榕发·瀚棠项目

——拟变更方案

总平面图

电梯机房层平面图

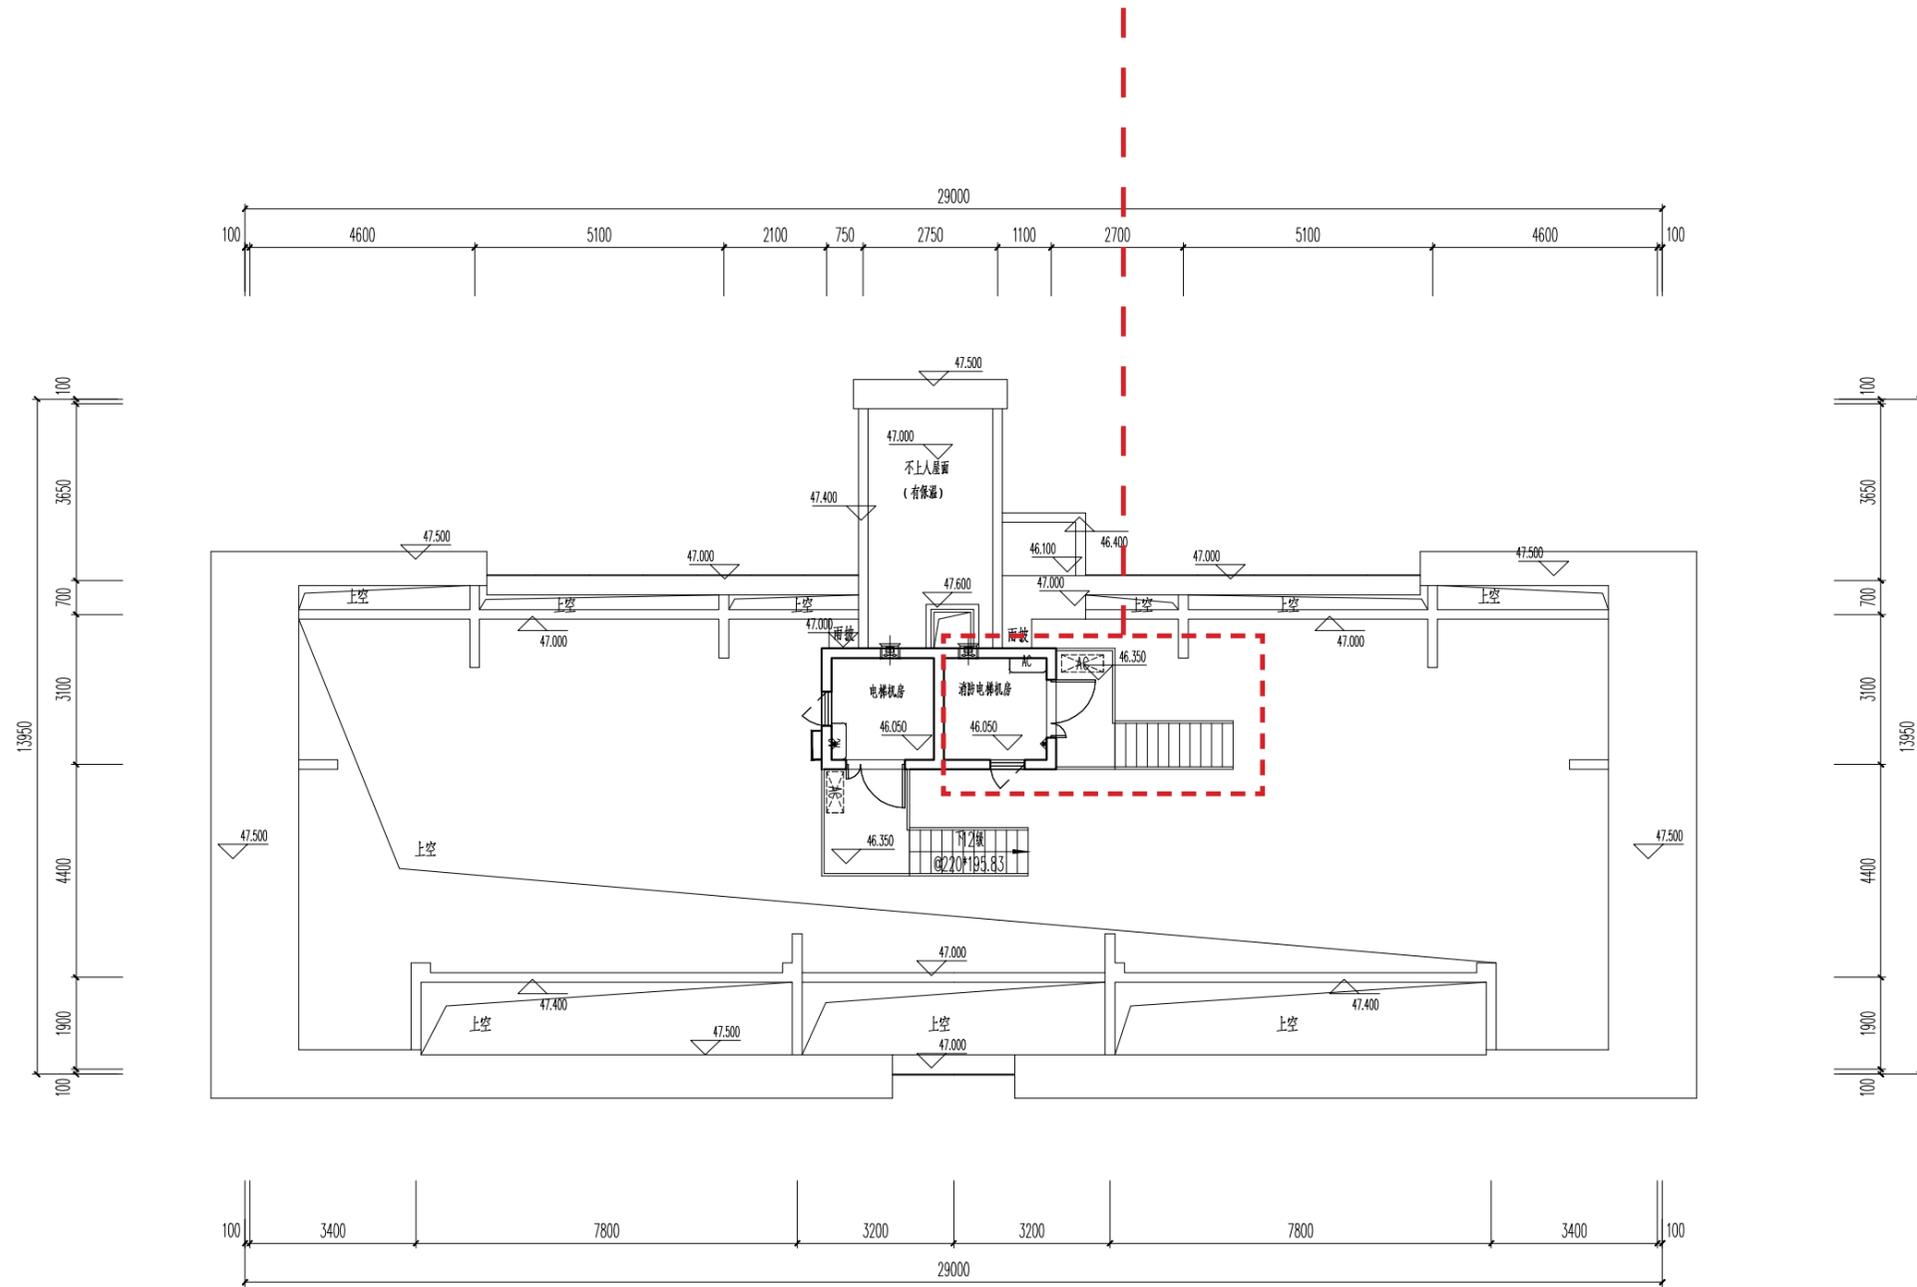
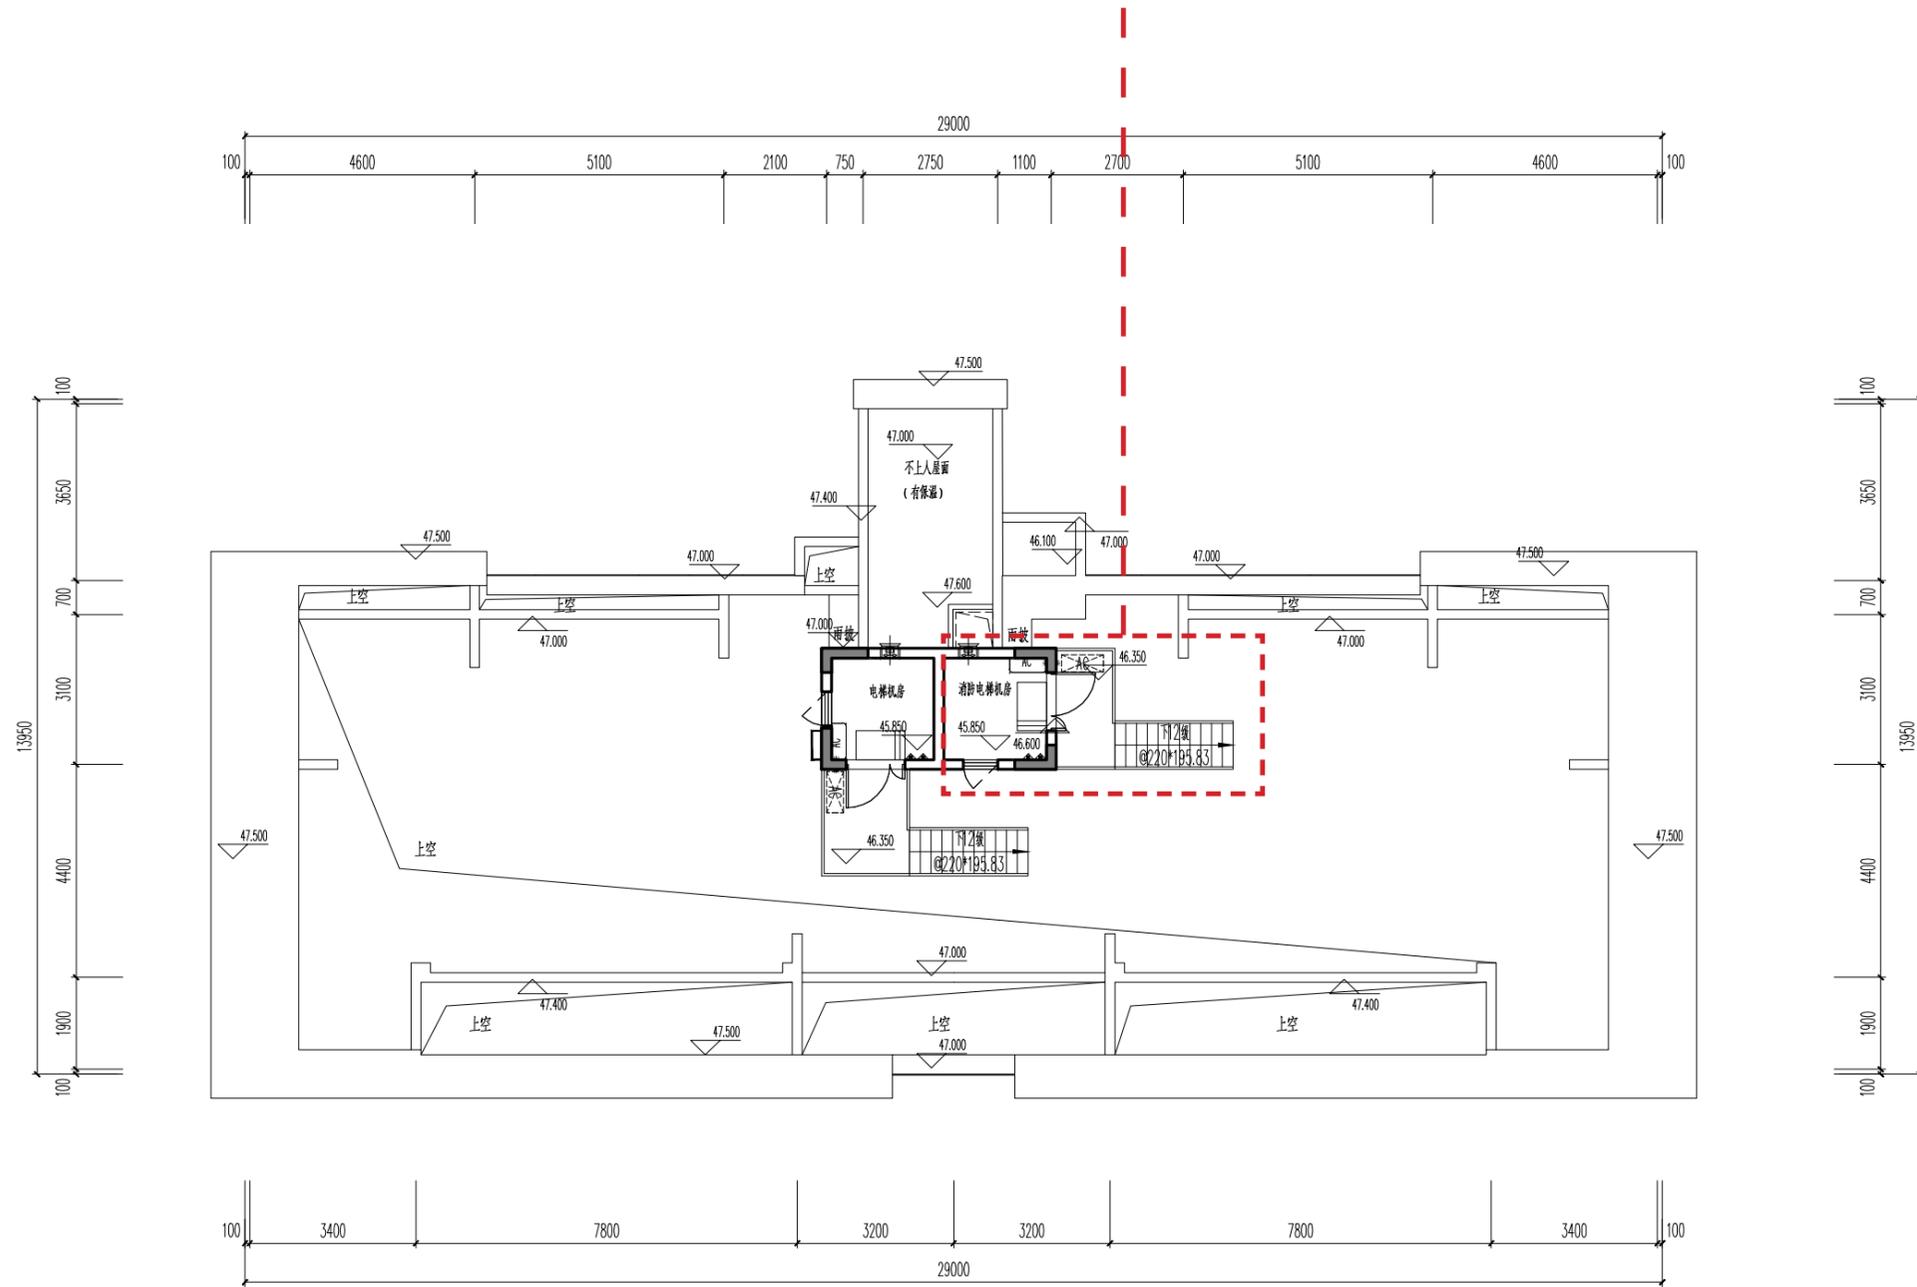
消防电梯机房降低标高, 内部加钢平台

一层平面图

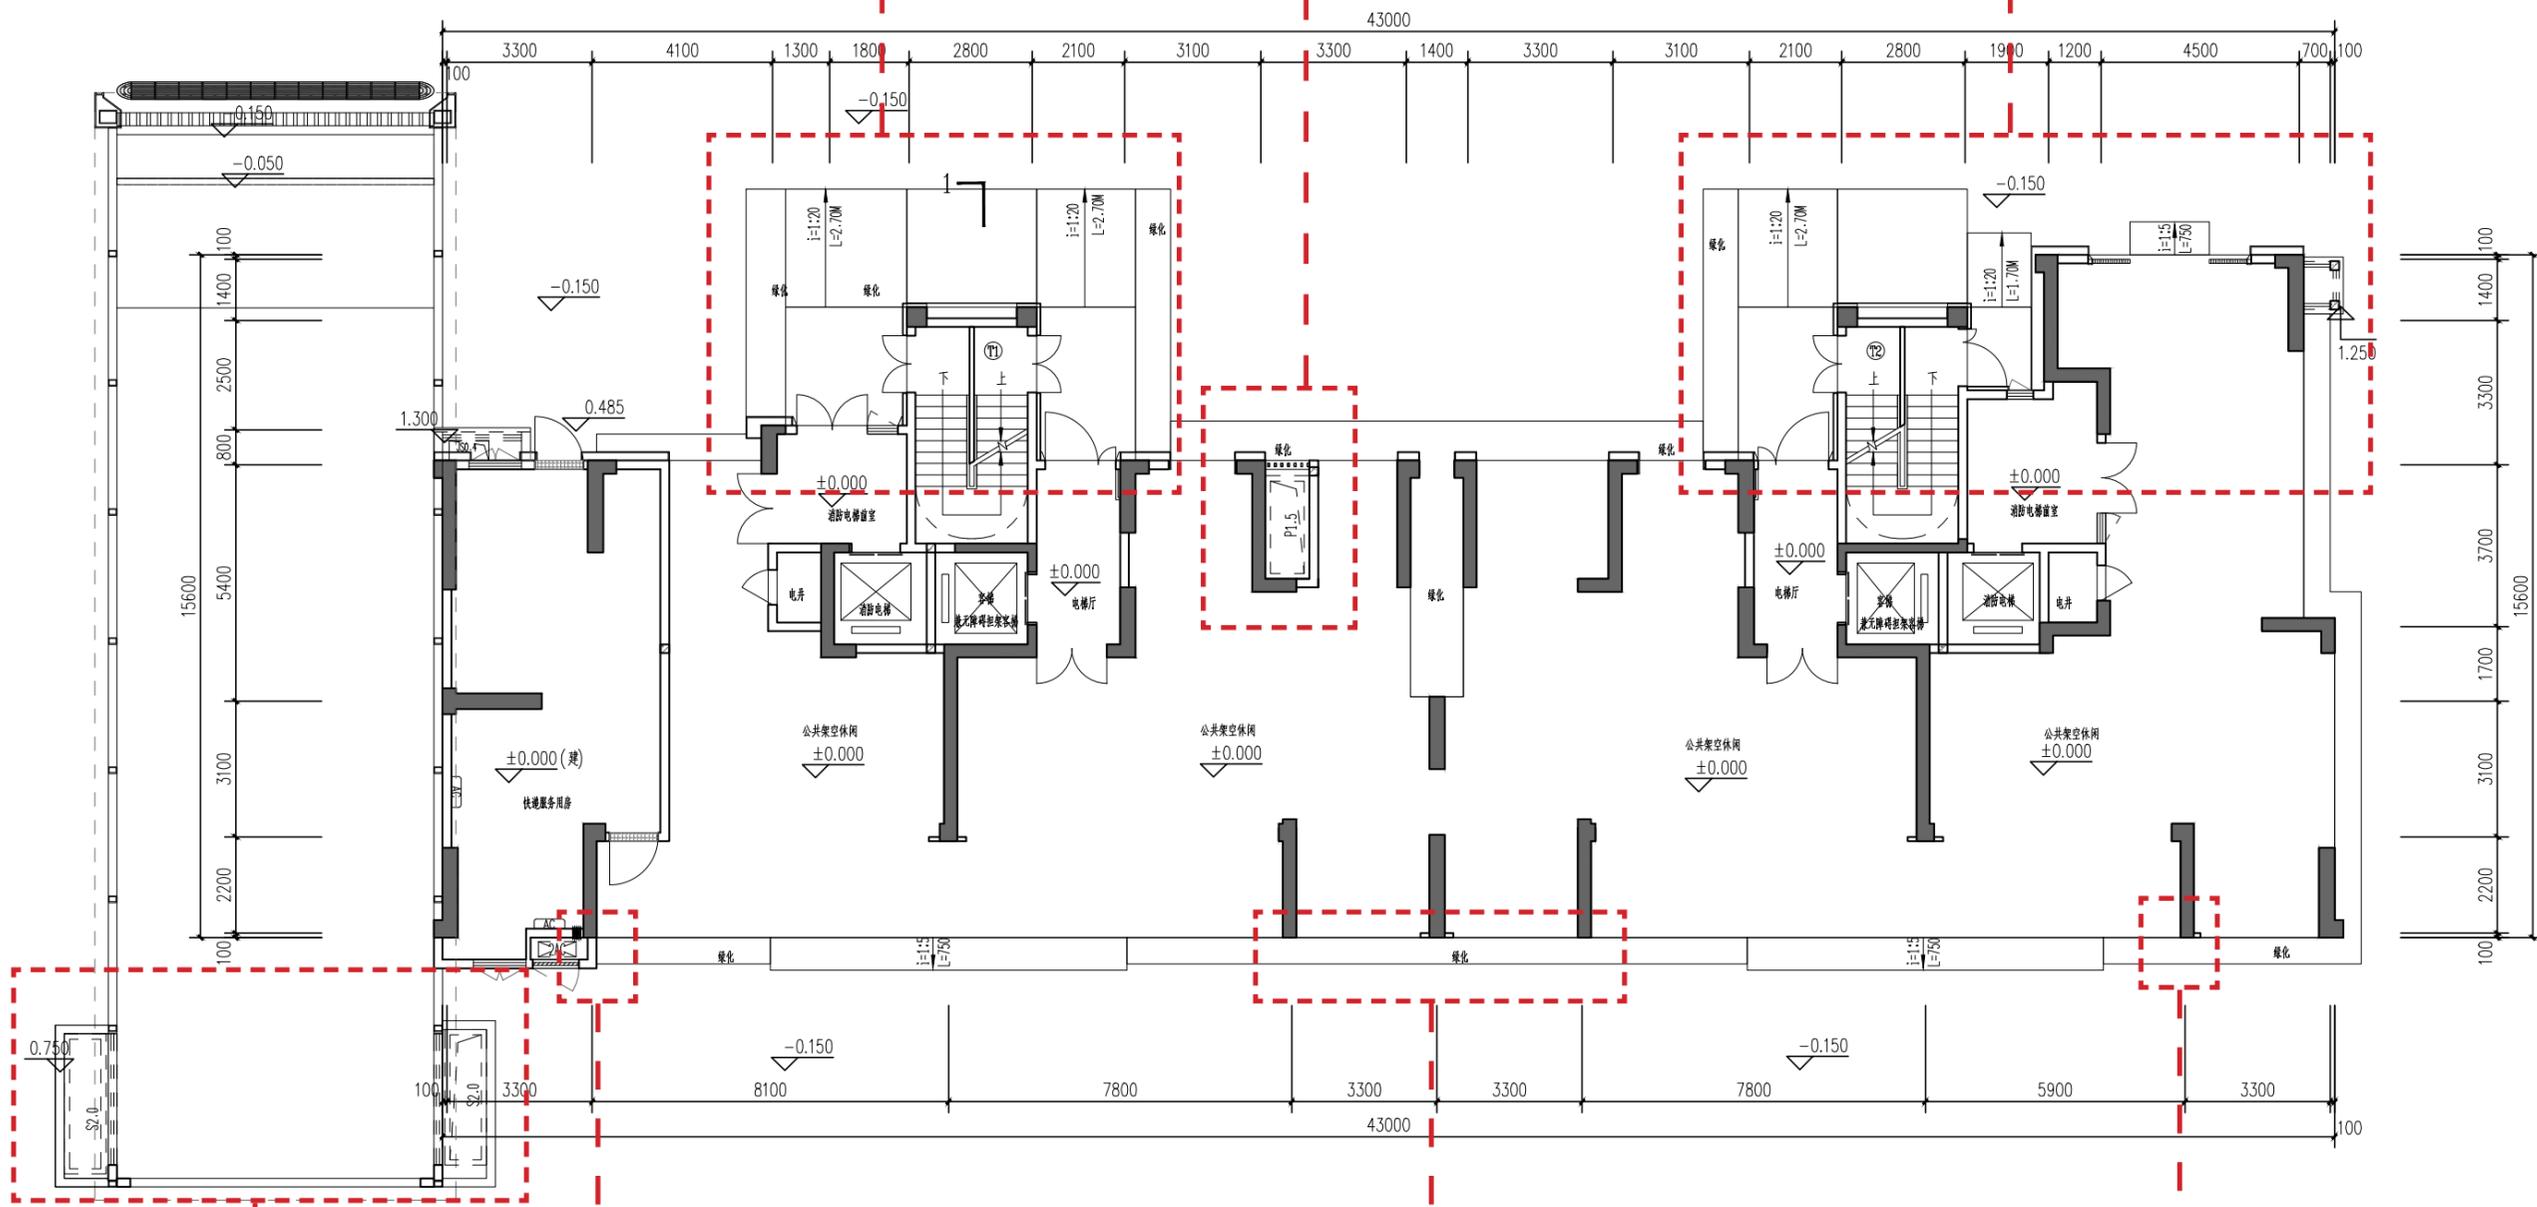
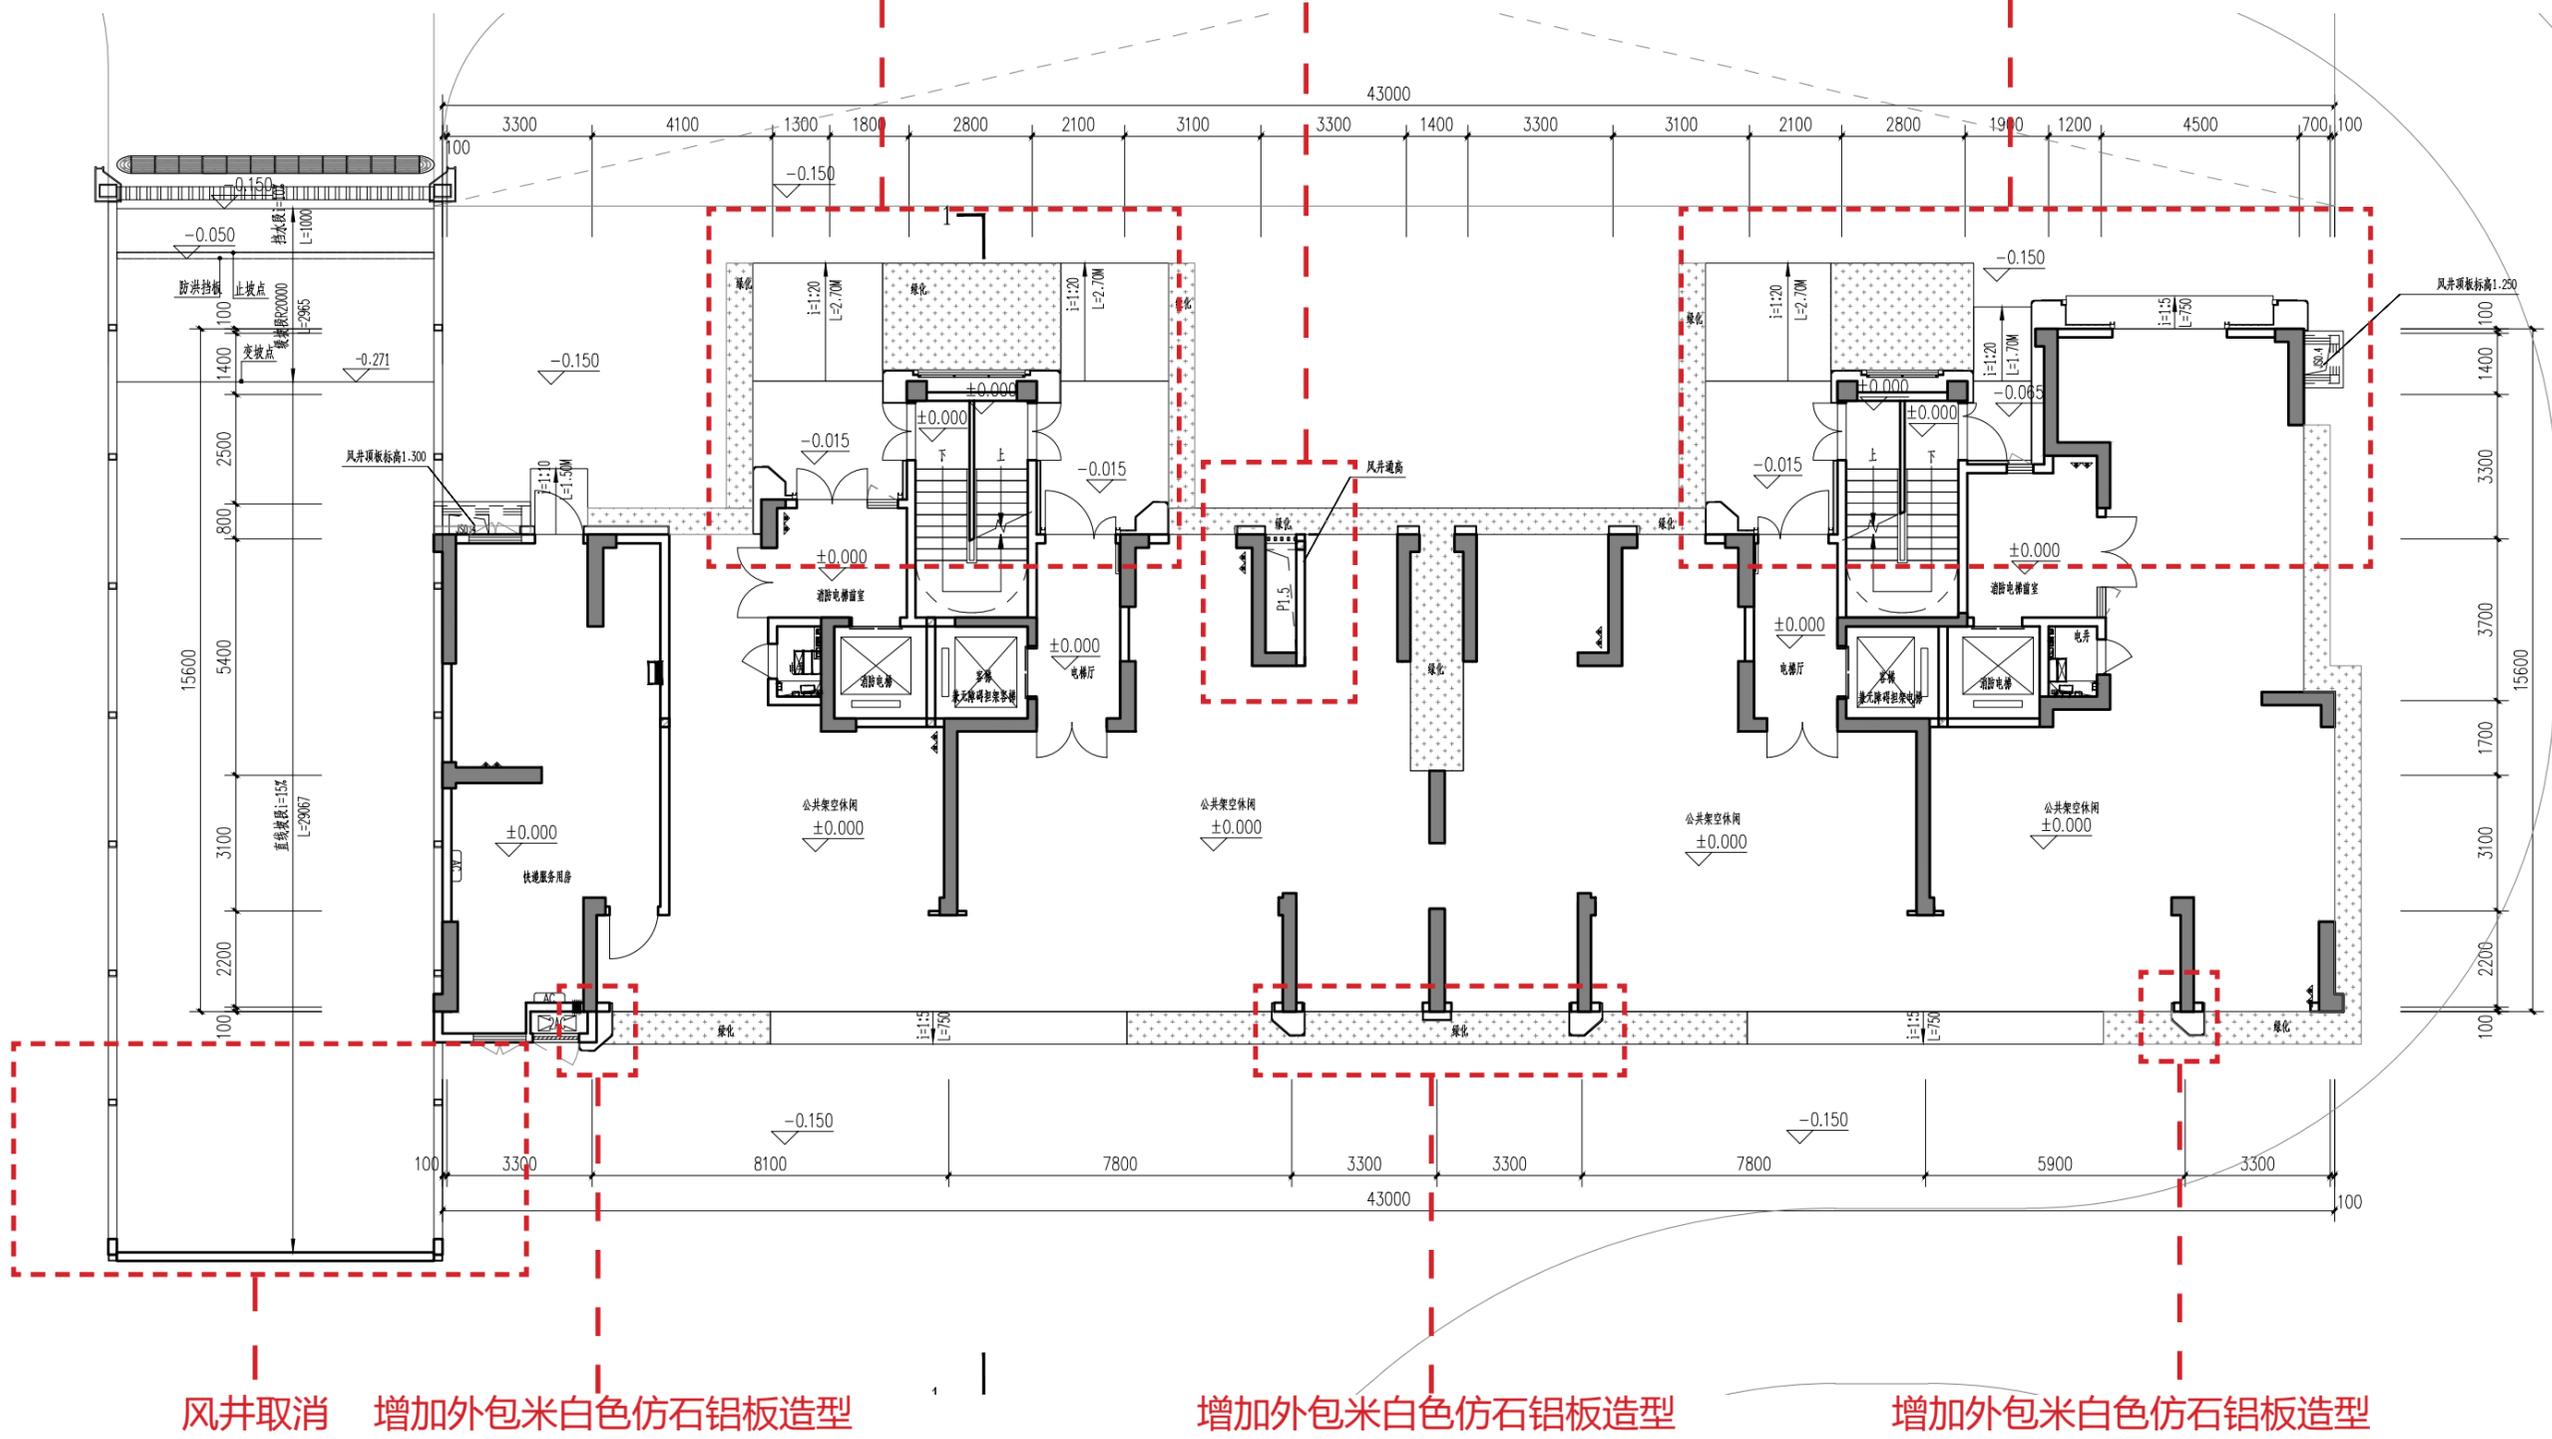
门厅外包铝板造型、缓坡宽度调整

风井尺寸调整

风井取消 增加外包米白色仿石铝板造型

增加外包米白色仿石铝板造型

建筑基底面积由 722.41m² 调整为 718.14m²,
其他不计容面积: 其中风井面积由 3.53m² 调整为 2.73m²,
架空层面积由 356.29m² 调整为 357.09m².
